北電原第22号
令和4年4月22日

泊発電所原子力事業者防災業務計画の読み替えについて（連絡）

泊発電所原子力事業者防災業務計画 読み替え表

別図2-1-4(2) 原災法第10条第1項に基づく通報経路
(事業所外運搬での事象発生時の通報経路)

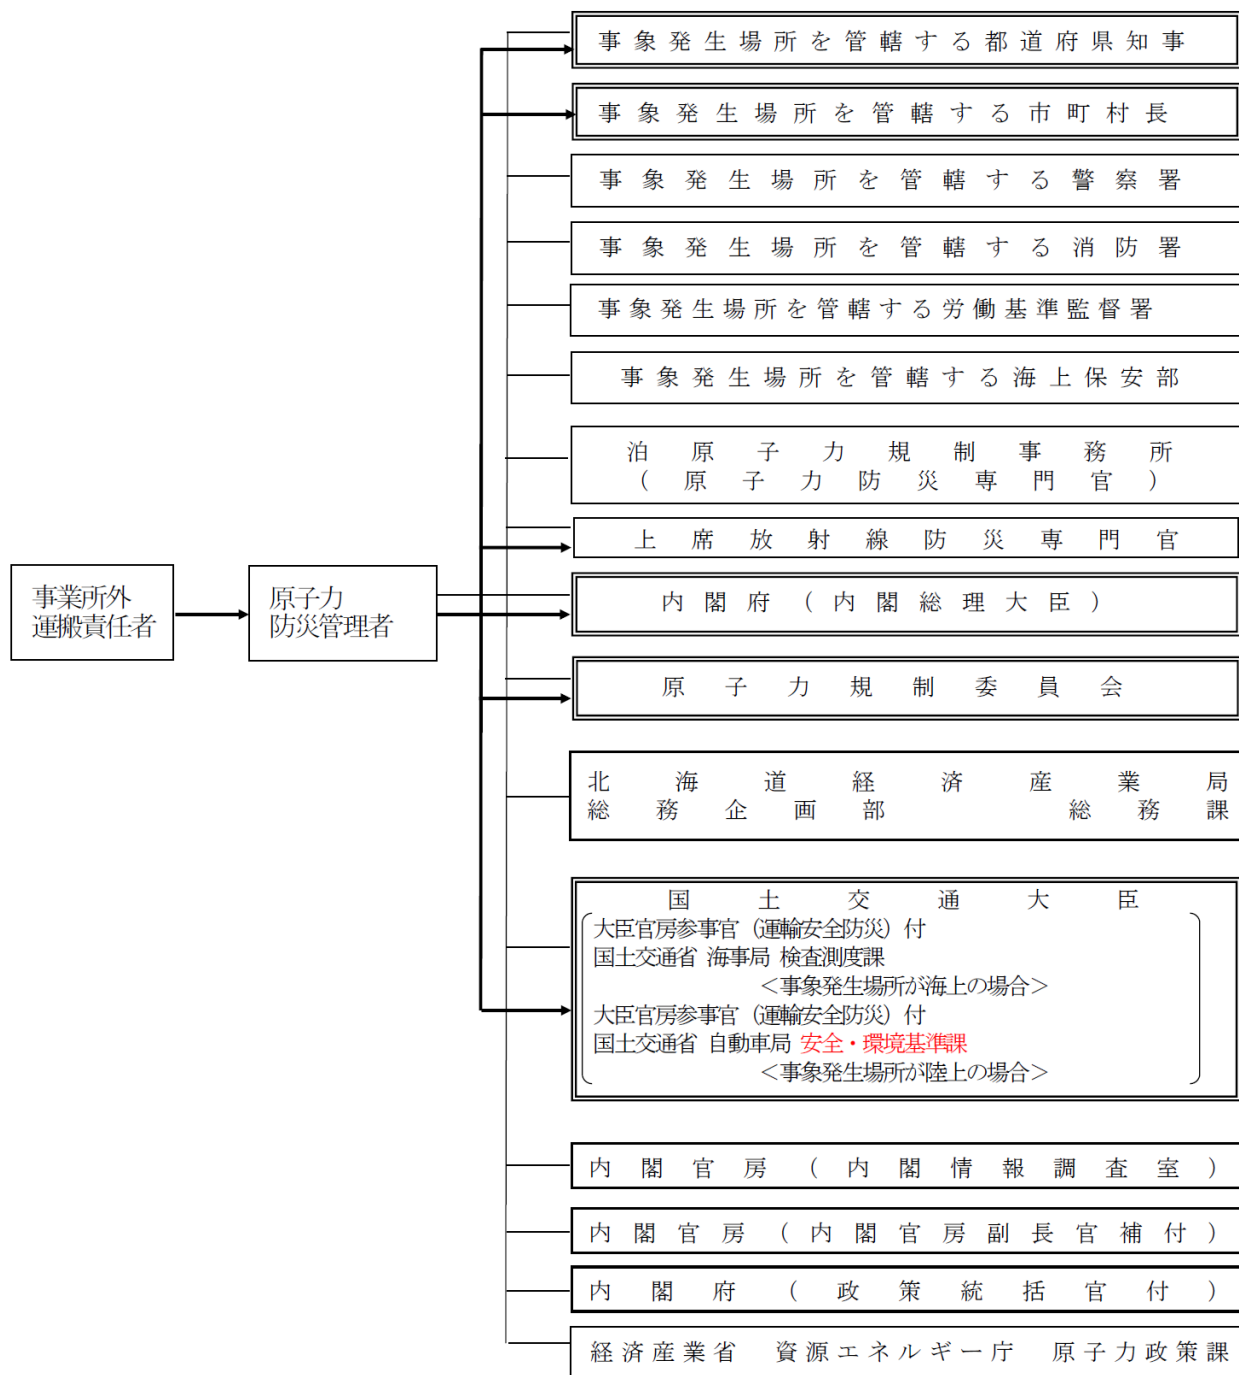
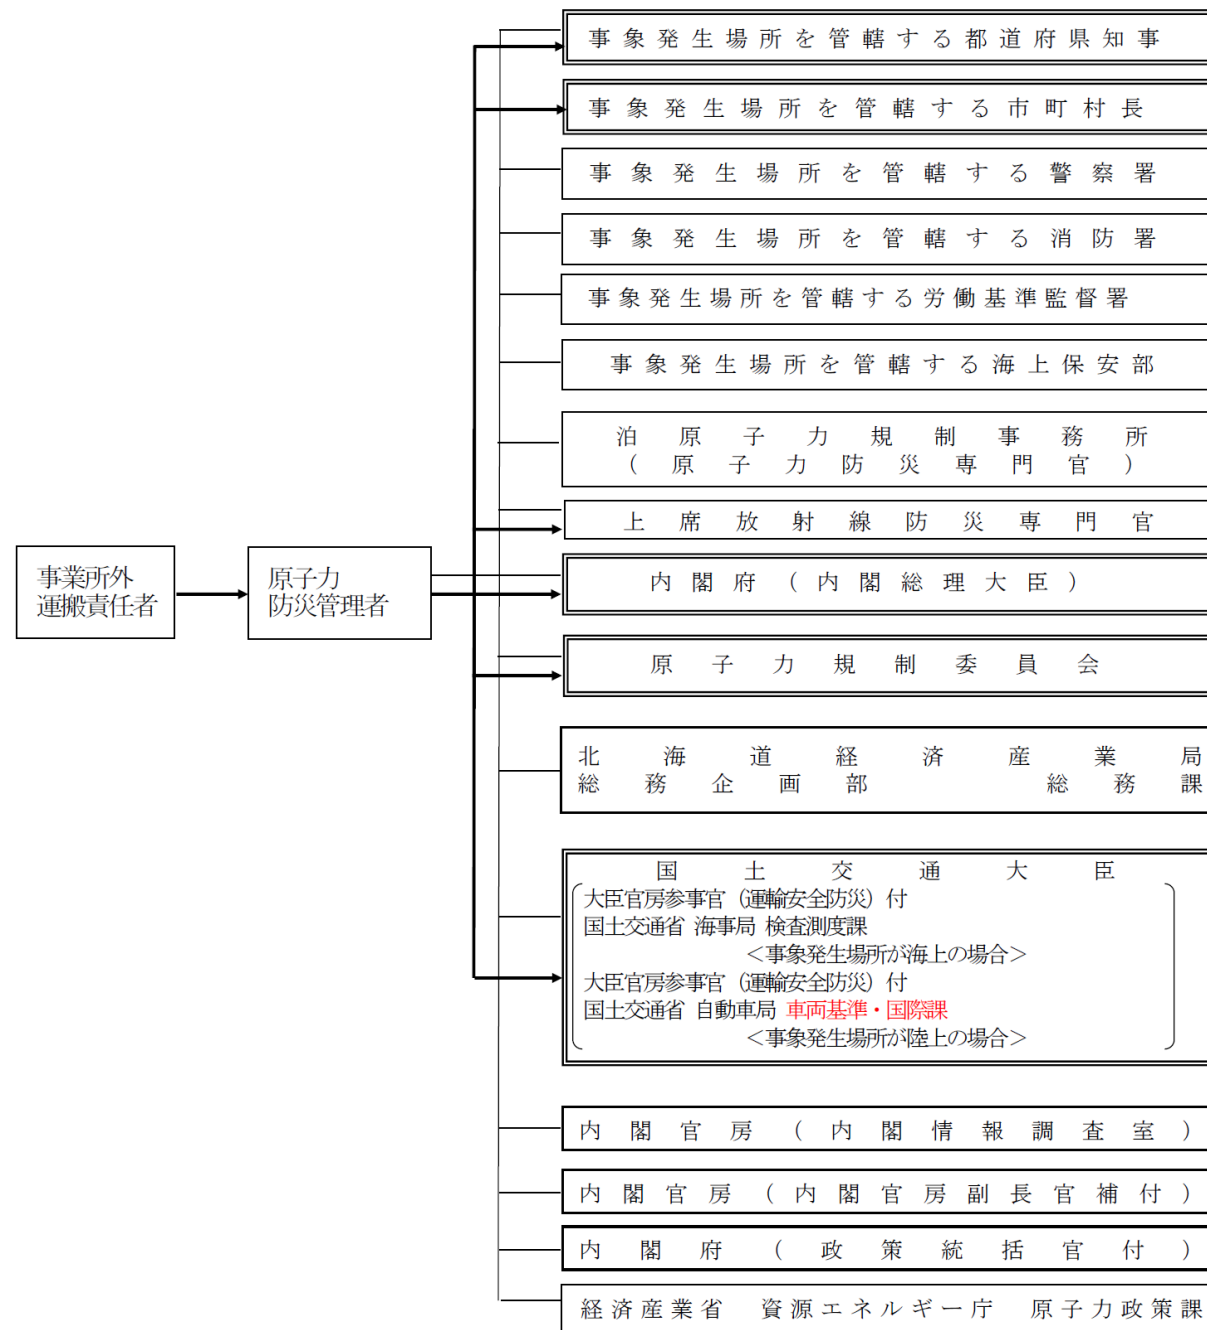
国土交通省の組織
改編に伴う修正

別図2-1-5(2) 原災法第25条第2項に基づく報告経路
(事業所外運搬での応急措置の報告経路)

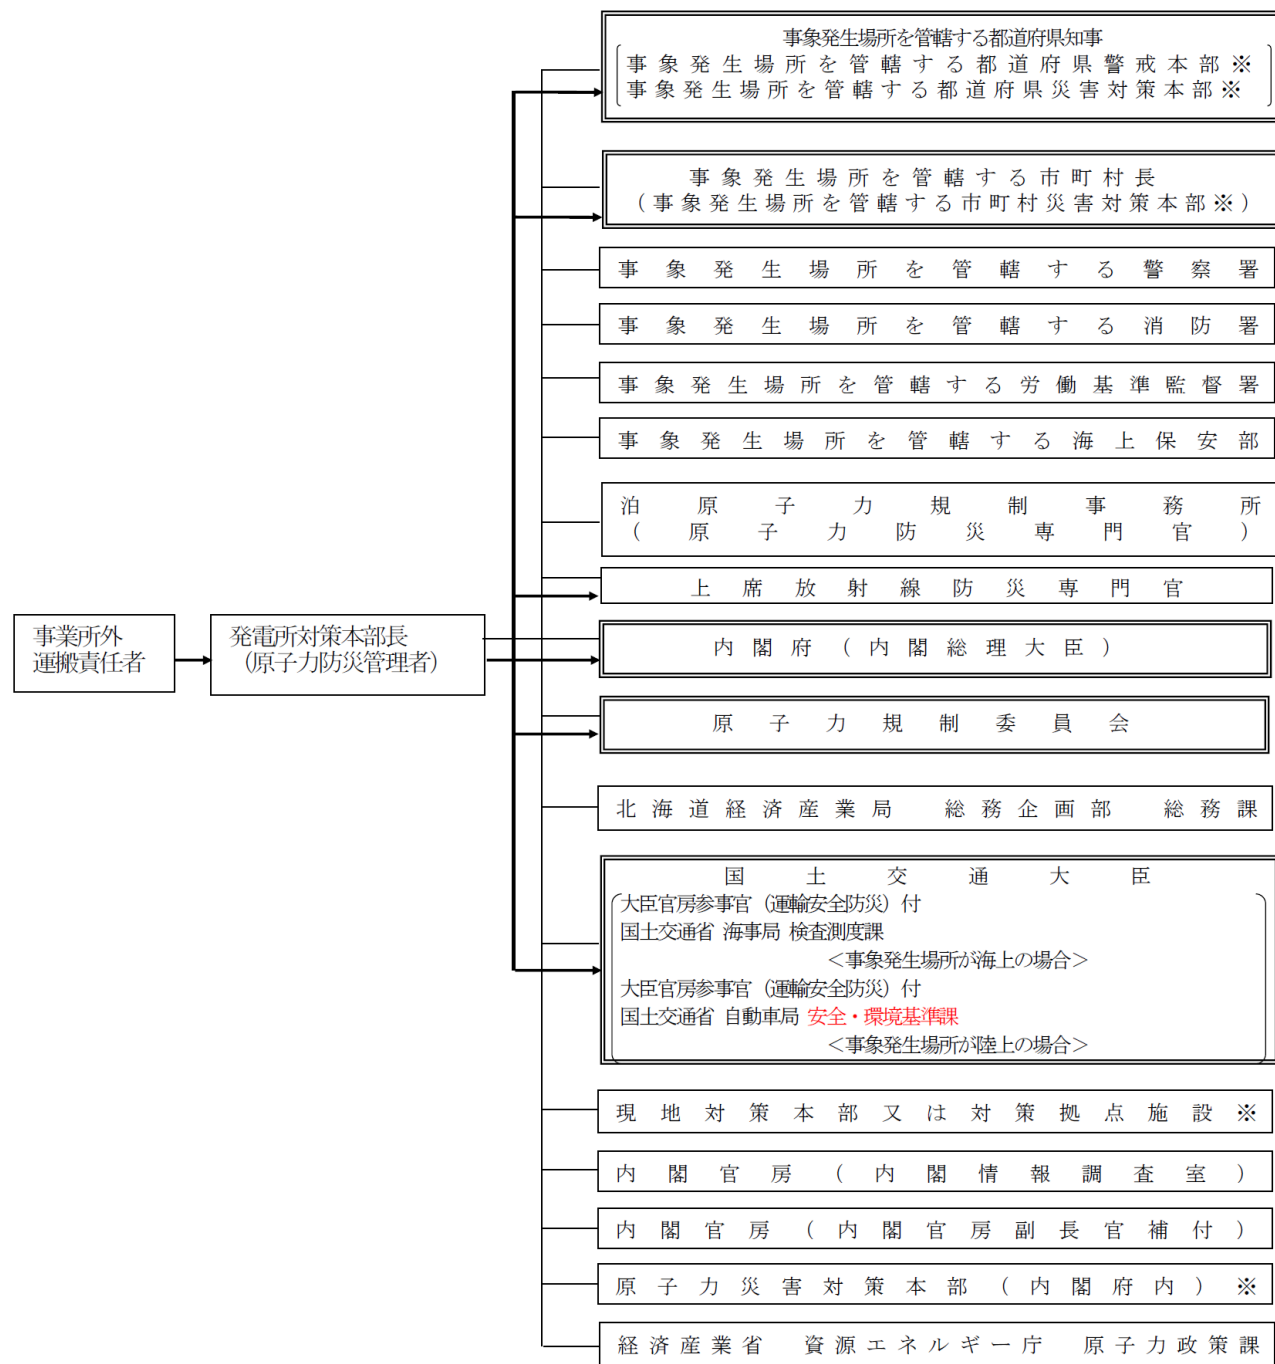
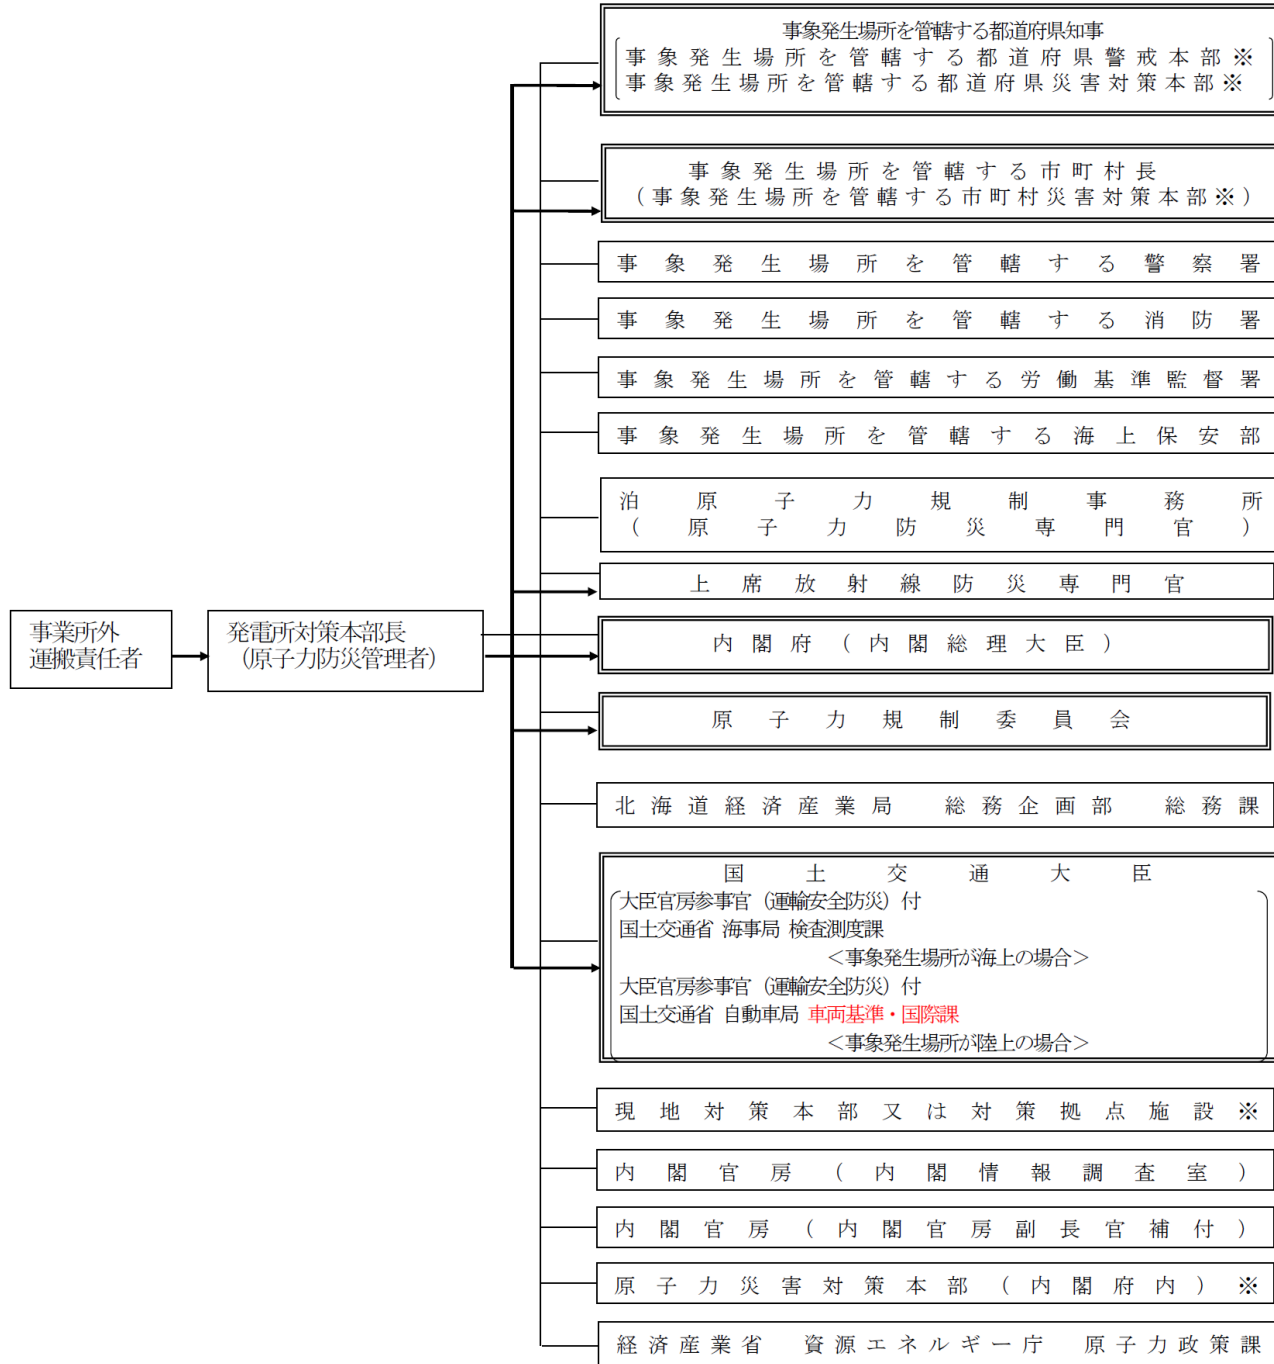
国土交通省の組織
改編に伴う修正
